永阳闽宁产融项目一期

规划设计方案变更前后对比

永阳闽宁产融项目 总体规划和建筑方案设计

设计单位：北京智地优度建筑设计事务所有限公司

1# 厂房（I 期）东立面图调整前

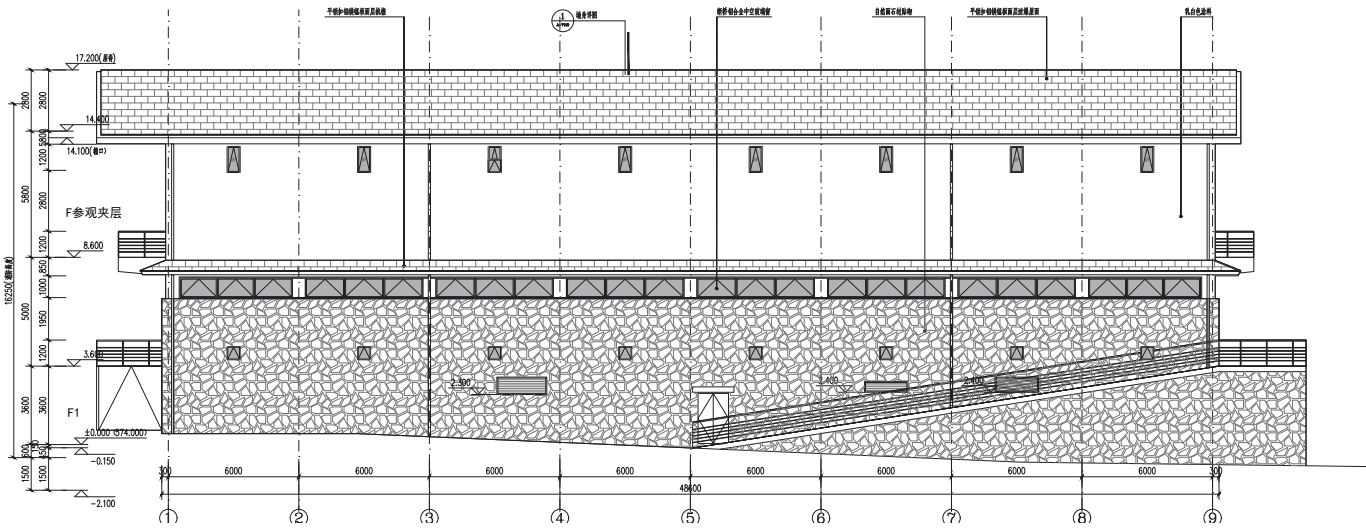
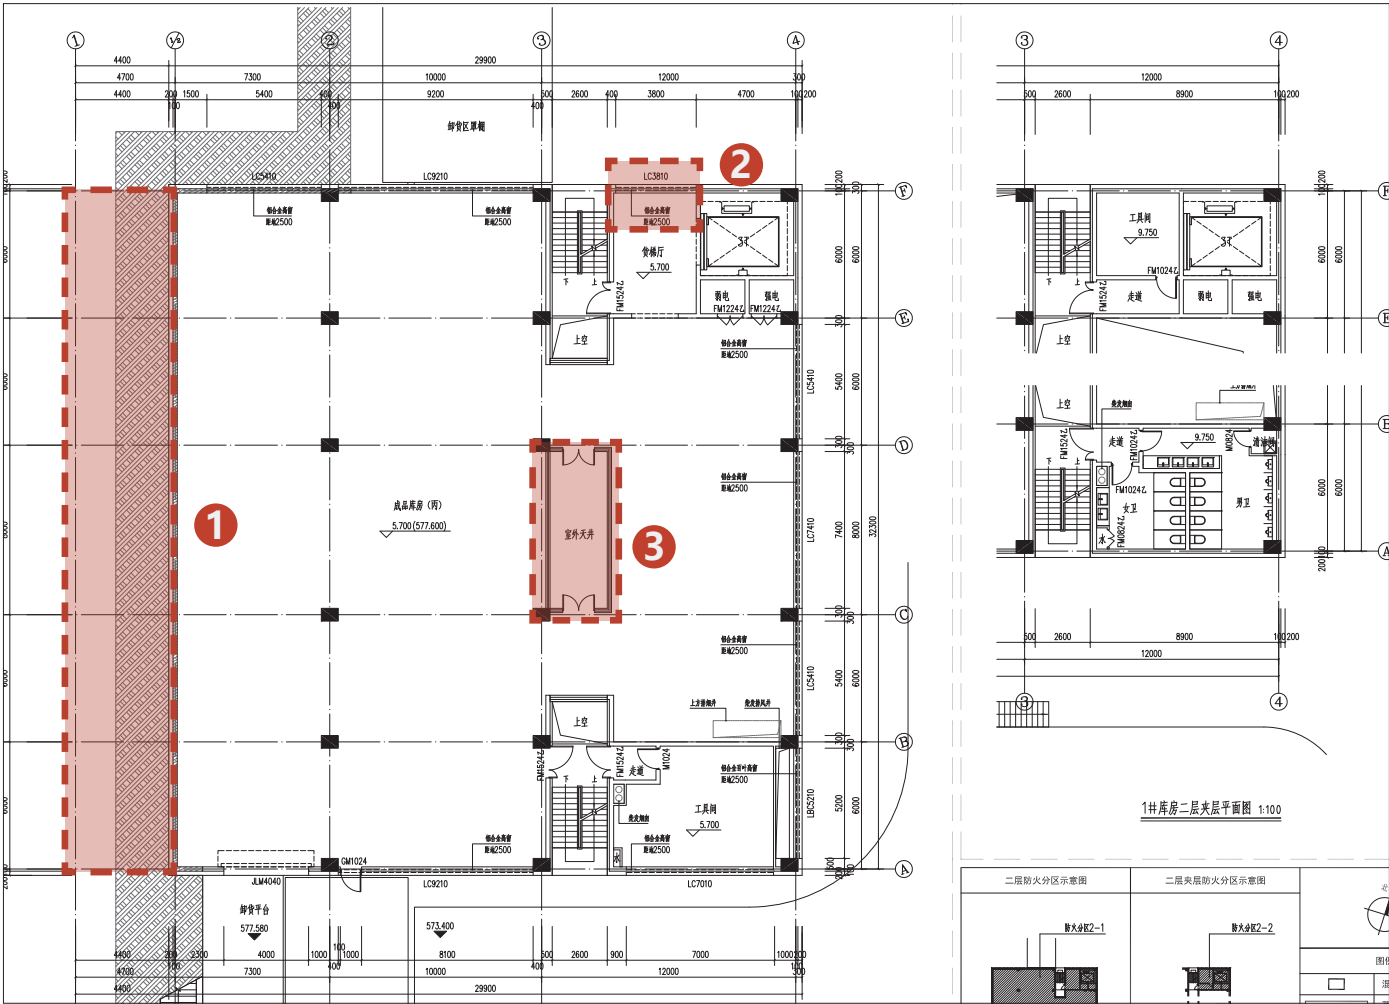
- ① 立面门窗位置及尺寸调整，石材饰面高度调整

结合自身平面调整需求前提下，为满足厂房更好的采光需求，优化厂房的立面开窗。

调整后的立面效果延续原方案建筑风格，优化视觉效果，实现建筑方案与环境协调统一的设计策略。

1# 库房二层平面图调整前

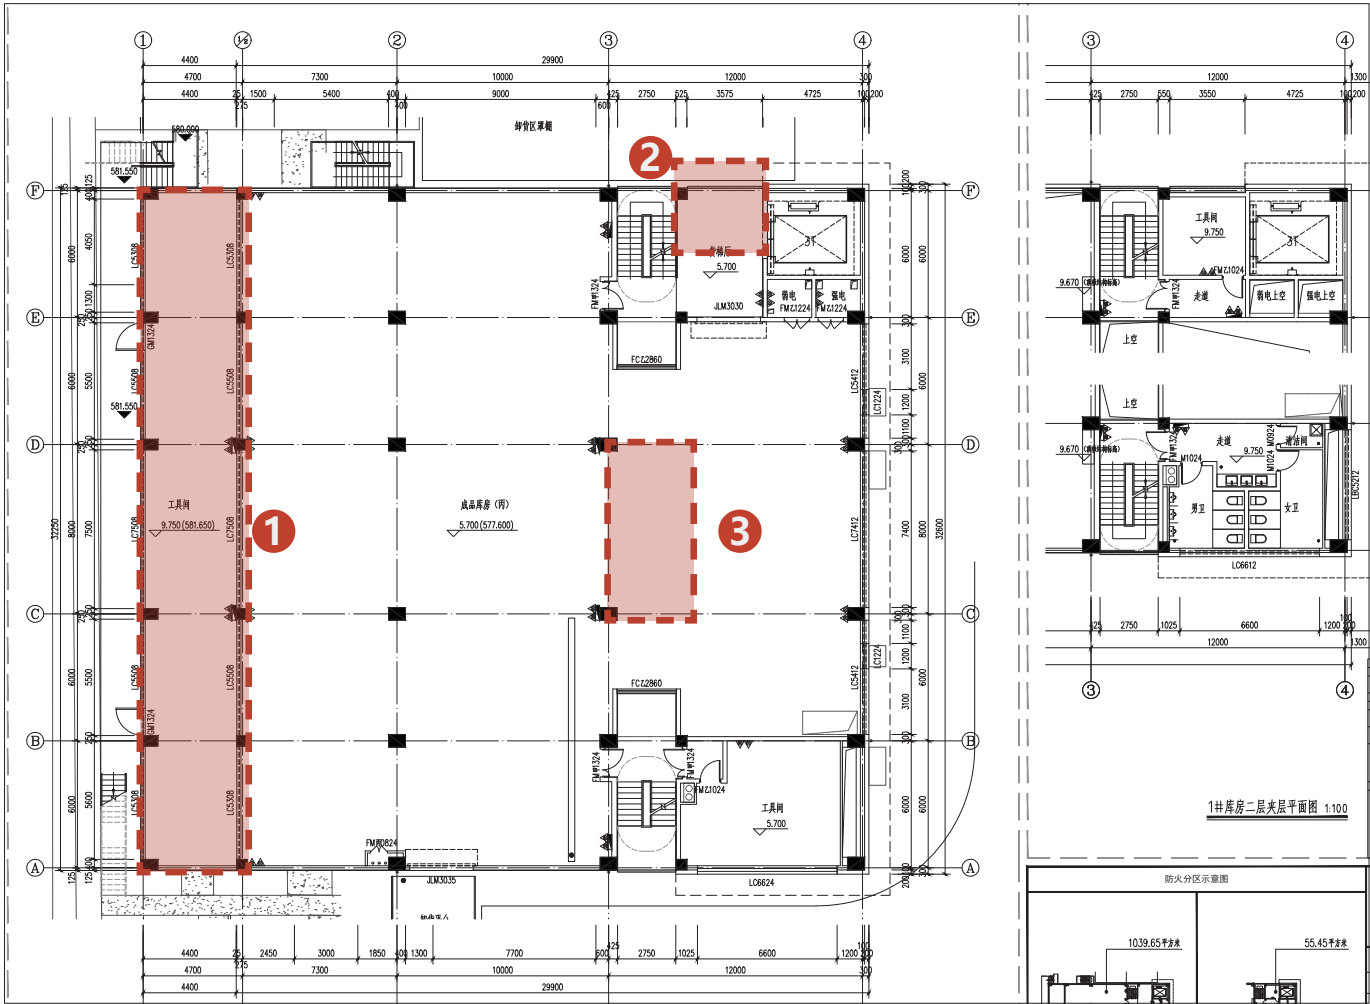
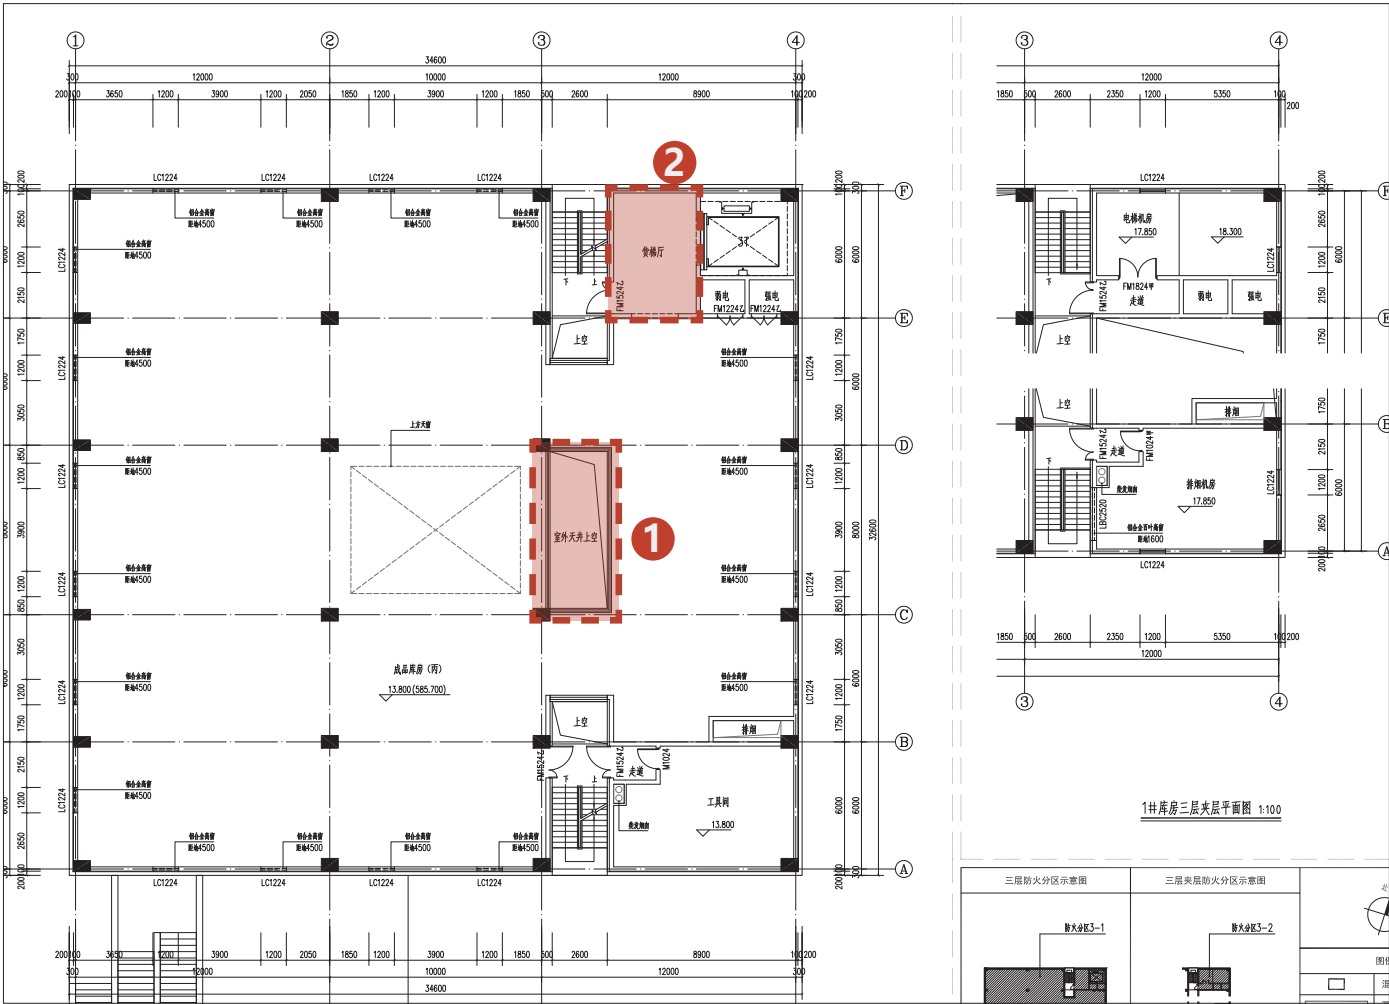
- ① 1 轴 ~1/2 轴 9.75 米标高处增加工具间
- ② 货梯厅外墙改为格栅
- ③ 室外天井取消

结合企业自身需求，提高空间使用效率，提高货运流线便捷性。

新增工具间，取消室外天井导致面积增加，经复核满足市（县）政府规划管理部门确定的出让宗地规划条件“建筑容积率（ $1.3 \leq FAR \leq 3.0$ ）”。

1# 库房三层平面图调整前

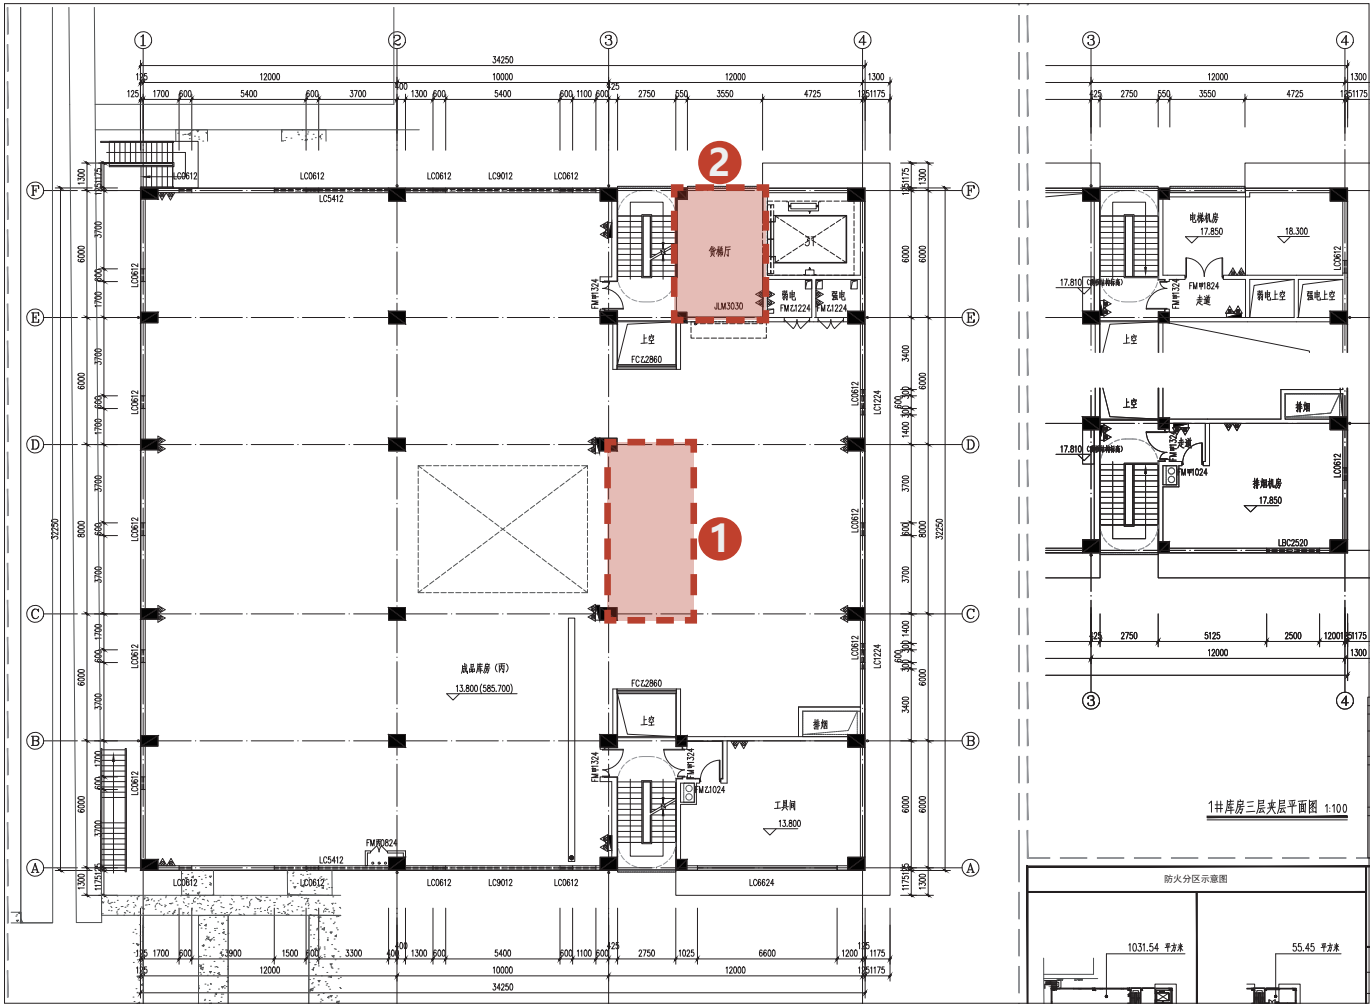
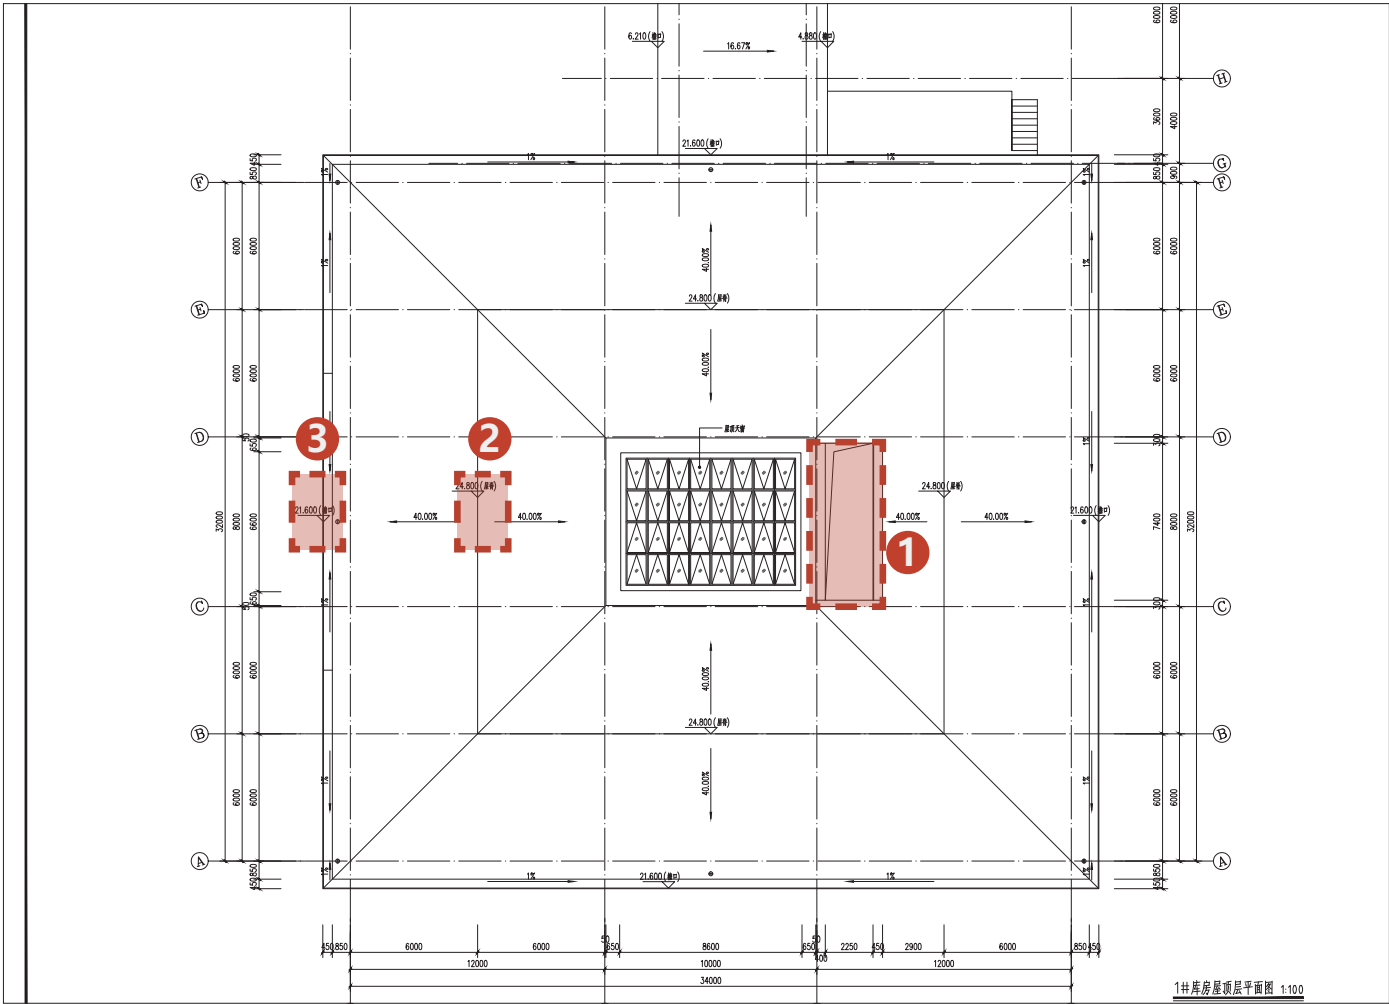
- ① 室外天井取消
- ② 货梯厅外墙改为格栅，货梯厅进入库房门改为卷帘门

结合企业自身需求，提高空间使用效率，提高货运流线便捷性。

取消室外天井导致面积增加，经复核满足市（县）政府规划管理部门确定的出让宗地规划条件“建筑容积率（ $1.3 \leq FAR \leq 3.0$ ）”。

1# 库房屋顶平面图调整前

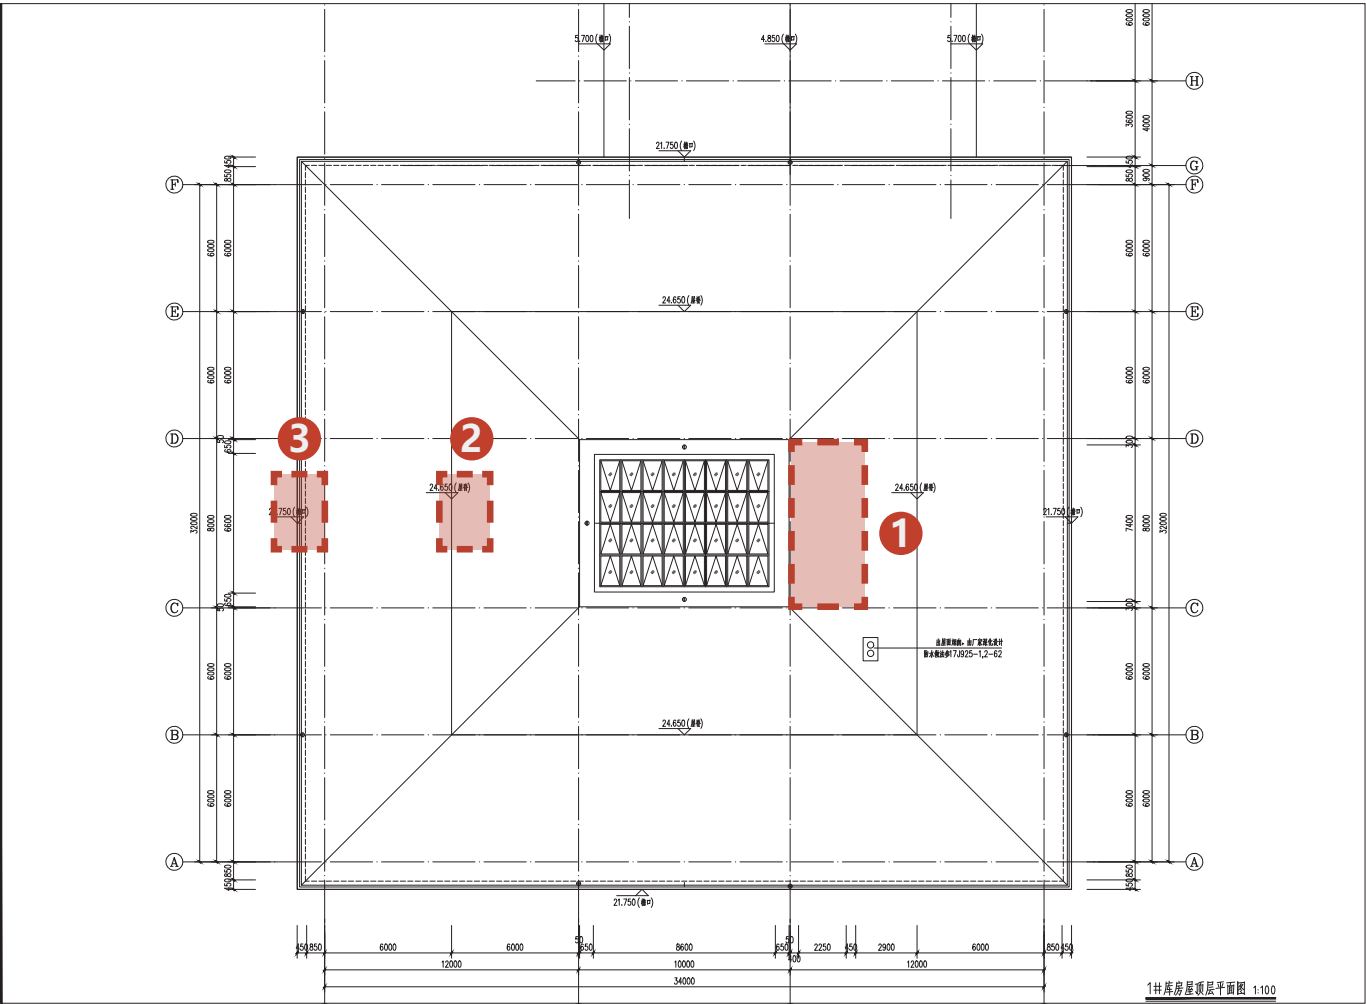
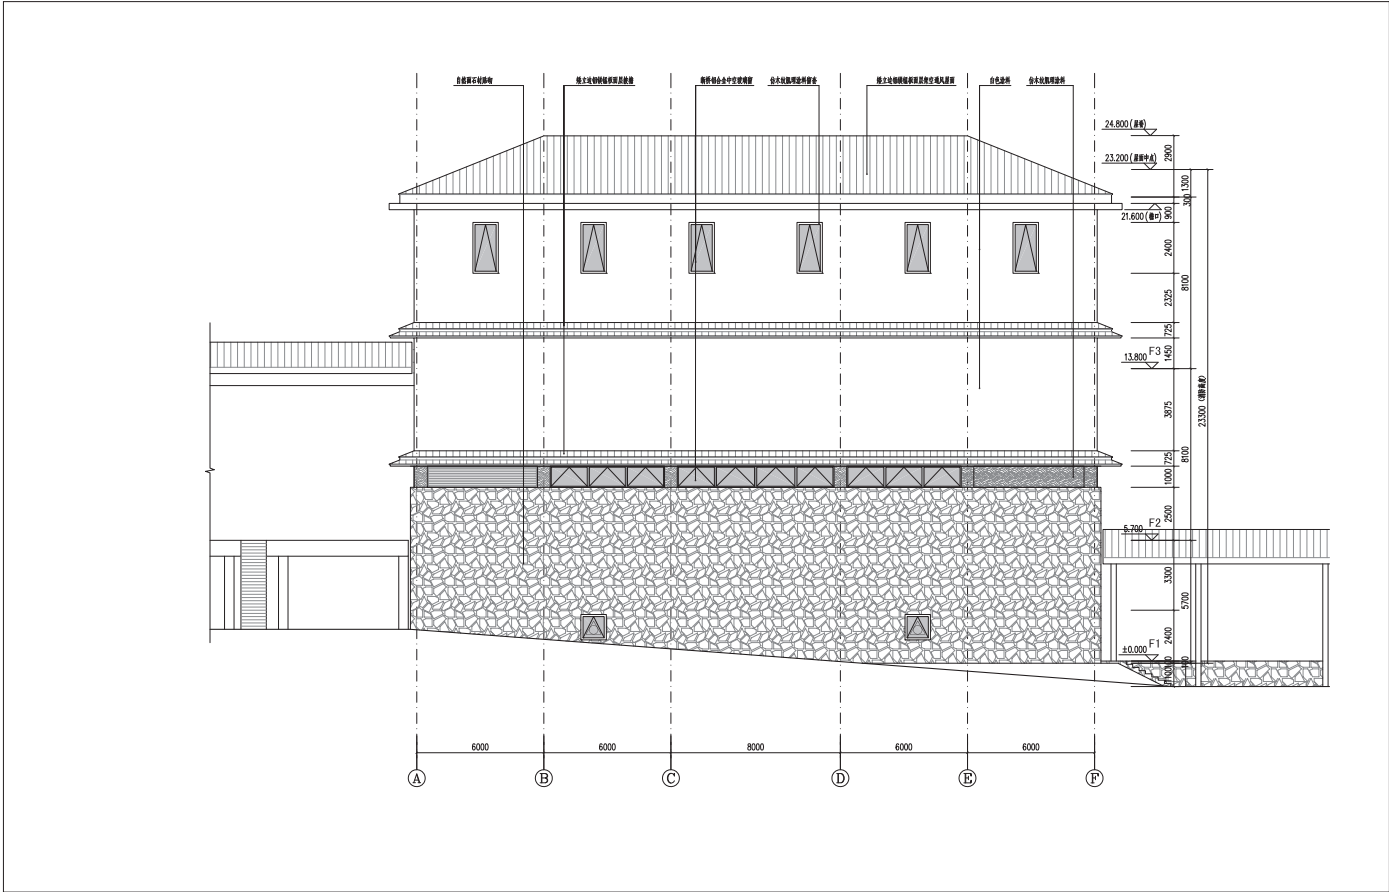
- ① 室外天井取消
- ② 屋脊标高调整
- ③ 檐口标高调整

优化架空屋面做法，降低造价。

导致屋脊及檐口高度变化，经复核高度满足建筑限高：24 米以下（含 24 米）
